C-30-108-000/CS-009

SPECIAL INFORMATION INSTRUCTION

**ALTERNATOR ADJUSTING ARM SCREW CHANGE
TRUCK, UTILITY, LIGHT, 4 × 4, MILITARY DESIGN
ILTIS, CANADIAN SERIES
(BILINGUAL)**

1987-12-03

Figure 1 Removal/Installation of Alternator Adjusting Arm and Mounting

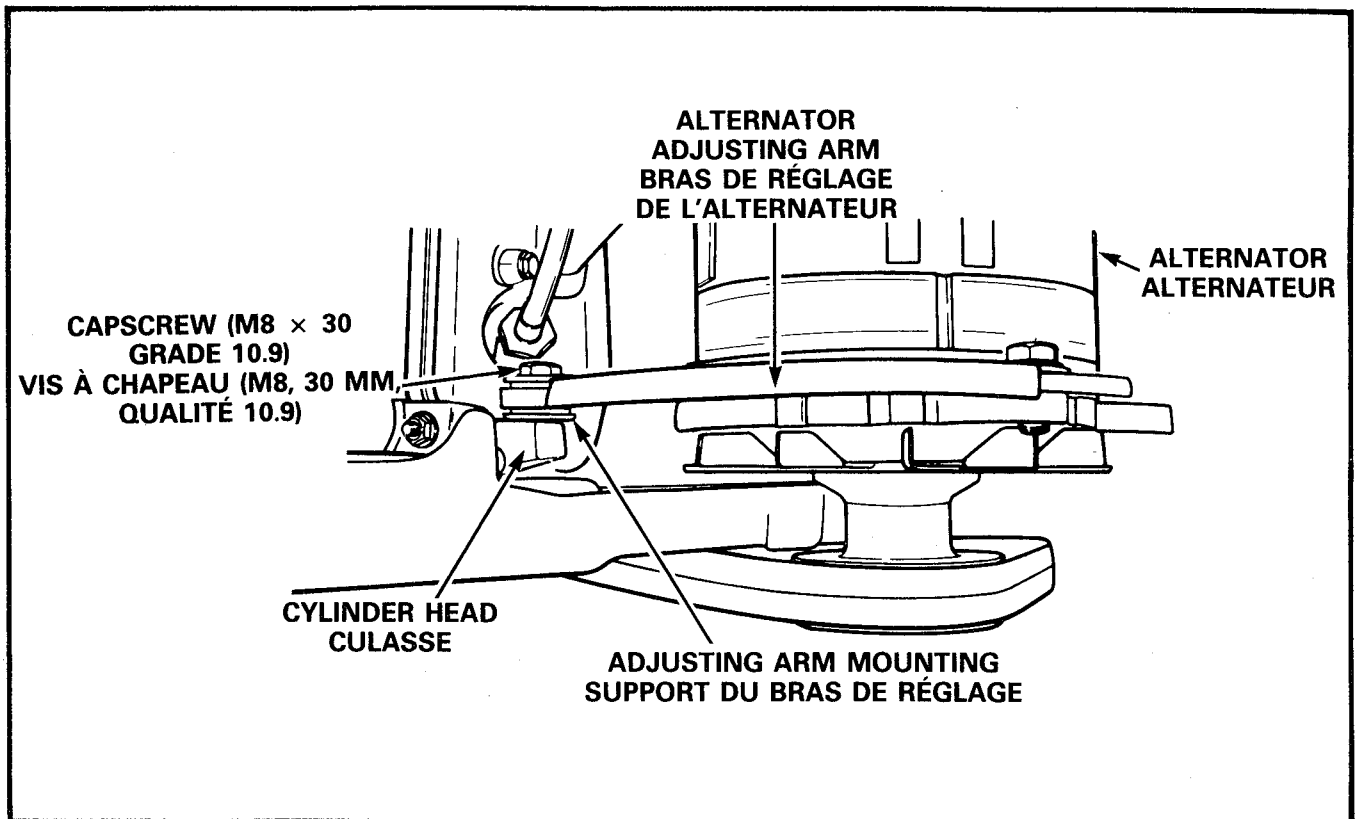
6. It has been found that on occasion the alternator adjusting arm mounting screw, which secures the adjusting arm to the engine cylinder head, breaks due to stress or vibrations.

- a. Refer to Figure 1. Inspect the screw head to ensure it is a 10.9 grade screw. If other than 10.9 grade, remove the screw and adjusting arm.
- b. Refer to Figure 2. Disassemble and inspect the arm rubber bushing for internal abrasive wear. Replace the bushing, if worn.

5. One NSN 5305-21-901-9430, Screw, hex head, M8 x 30 mm long, grade 10.9, is required.

- c. Reassemble and install the adjusting arm to the engine block using the new 10.9 grade screw, see materiel list. Torque the screw to 30 N.m (22 ft/lb).
- d. Adjust the alternator belt.
- e. Enter new screw part at PPB No. A03110 of Parts Manual C-30-108-000/MY-000.

Figure 2 Alternator Adjusting Arm Exploded View

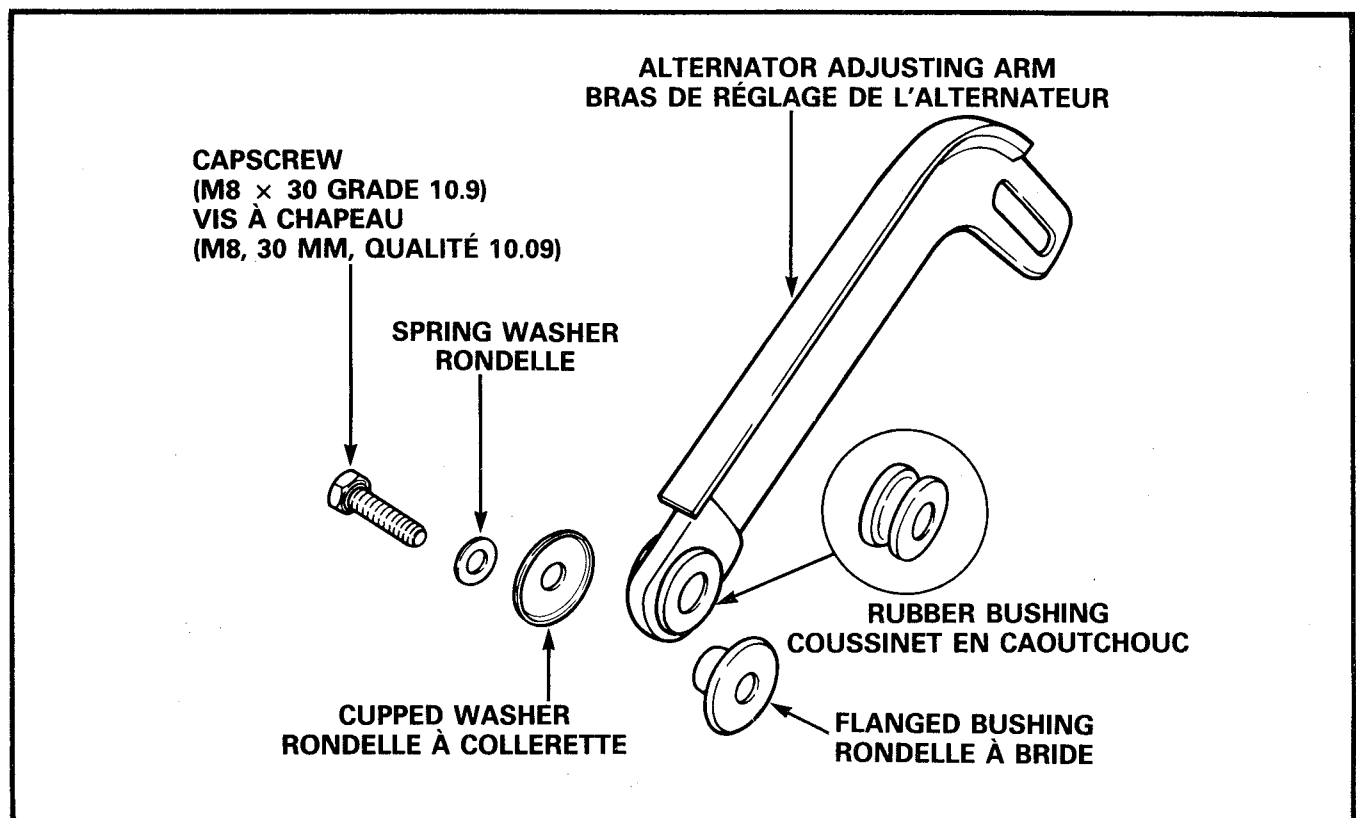
Distortion of the sides of the rubber bushing is normal.
